Shearwater Teric Versionshinweise zur Firmware

VERSION 21 01.11.2021

VERBESSERUNG

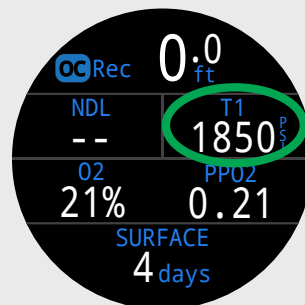
Im OC Rec-Standardlayout kann die ZzOF-Position (oben rechts) durch eine alternative Anzeige ersetzt werden.
